## **PROPOSTA DI VARIANTE DEL PROGETTO DEFINITIVO DEL PONTE FOCE DEL SALINE, IN RELAZIONE ALLA RIQUALIFICAZIONE DEL PP1 DI MONTESILVANO**

-----  
(a cura di arch. G. Di Giampietro, Webstrade.it, in collaborazione con consigliere comunale G. Di Stefano, PD, Comune di Montesilvano 3/03/2013)  
Tel 02-4474-978 - [digiampietro@webstrade.it](mailto:digiampietro@webstrade.it) )

SEZIONE IN ASSE PILE  
scala 1:50  
VARIANTE 2  
(COMUNE MONTESILVANO)

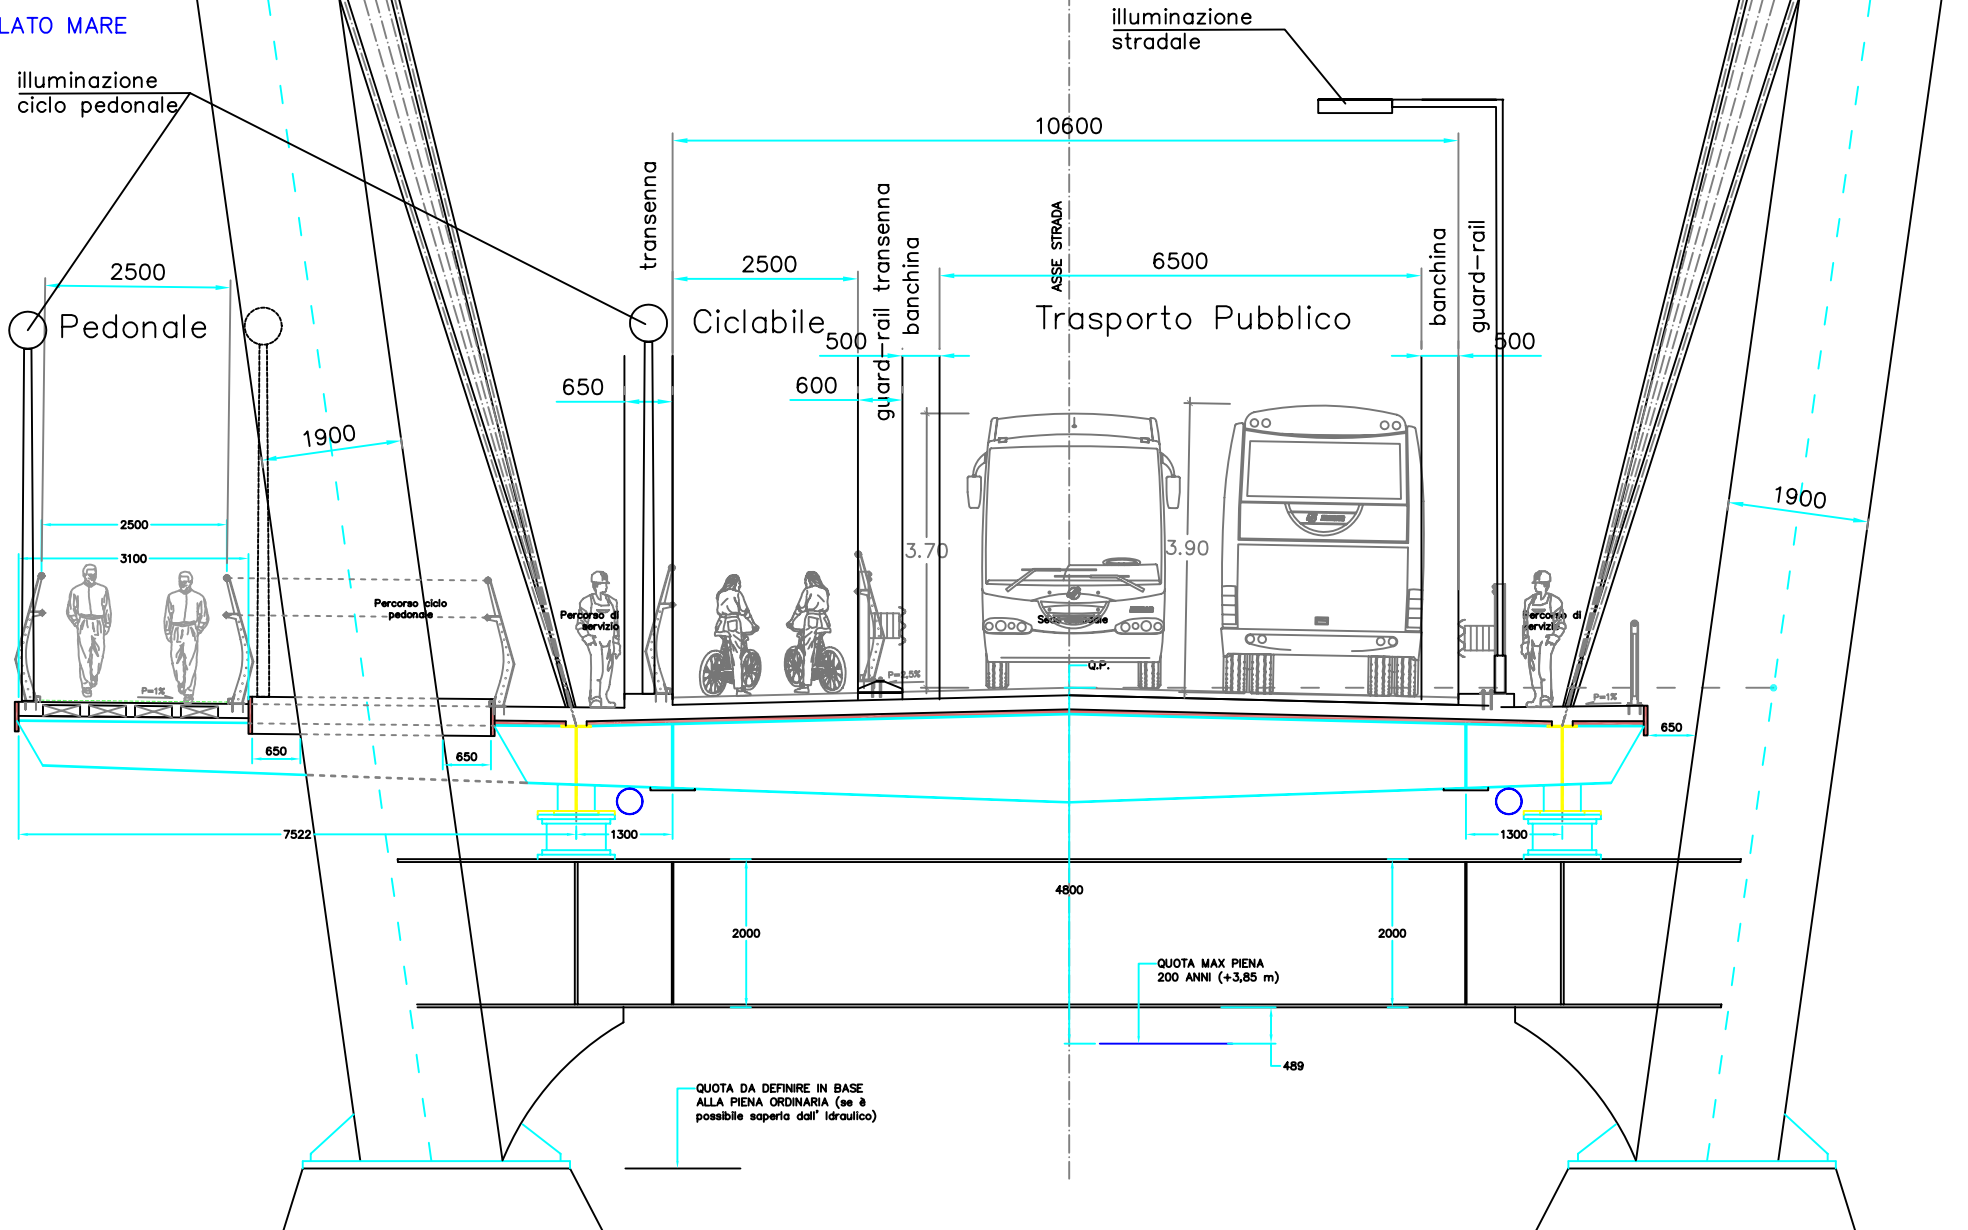
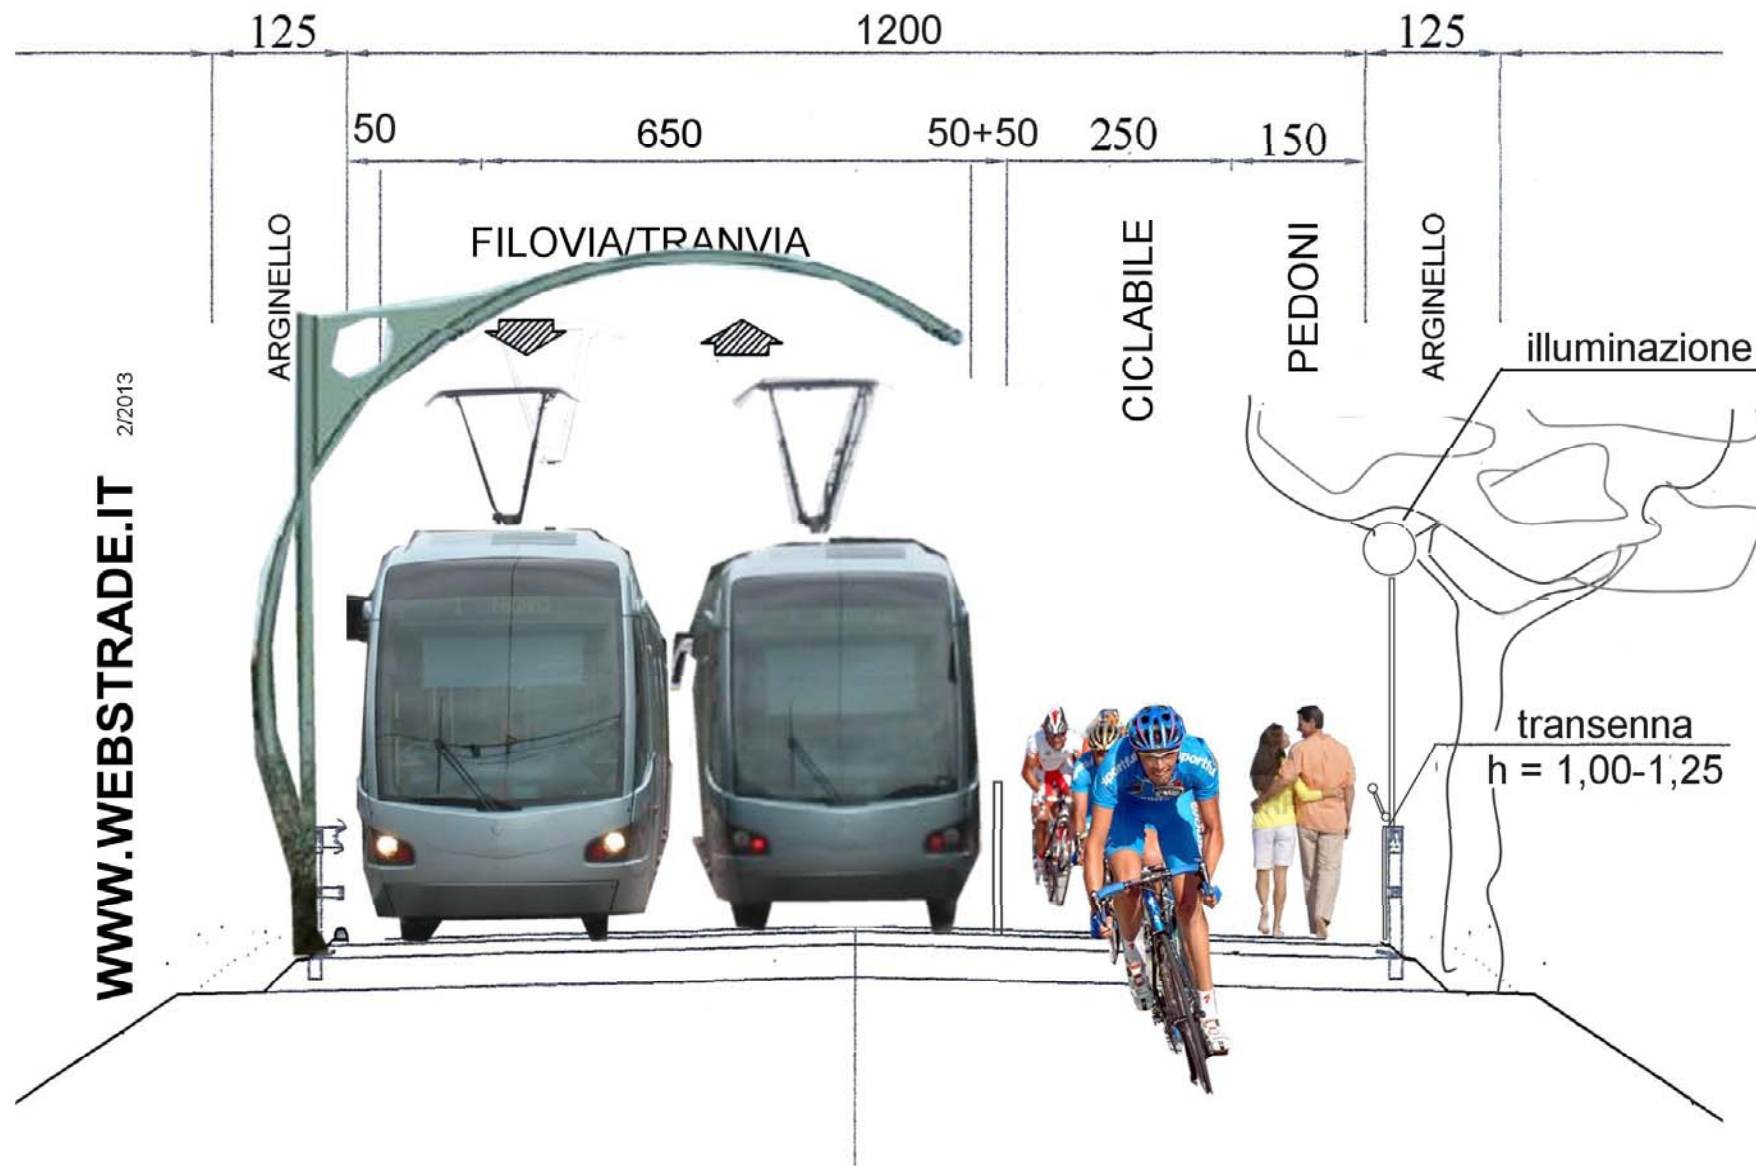
**FIG. 7** - Nella proposta di Variante 2, a cura dell'Arch. G. Di Giampietro, Webstrade.it, la sezione stradale per il trasporto pubblico sul ponte è stata portata a m 7,50 compreso il franco laterale per ostacoli verticali (guard rail, pilastri di sostegno della linea area di alimentazione, pali di illuminazione).

Il percorso ciclopedonale, che sul rilevato di accesso al ponte ha una larghezza totale di m 4,00, sul ponte si scompone in due percorsi adiacenti di m 2,50 ciascuno: uno per ciclisti, adiacente alla carreggiata del trasporto pubblico, ed un altro per i pedoni su impalcato esterno, dalla parte più panoramica del ponte (lato mare), con collegamenti trasversali tra i due percorsi.

**FIG 8** - Proposta di variante 2. Sezione in rilevato, con carreggiata per il trasporto collettivo in sede propria di m 6,50 + banchine di m 0,50. transenna con cordolo di separazione e percorso ciclopedonale di m 4 adiacente alla carreggiata, per un totale di m 12,00 di carreggiata. Sarà garantito nella realizzazione dell'opera illuminazione, arredi, alberata di completamento.
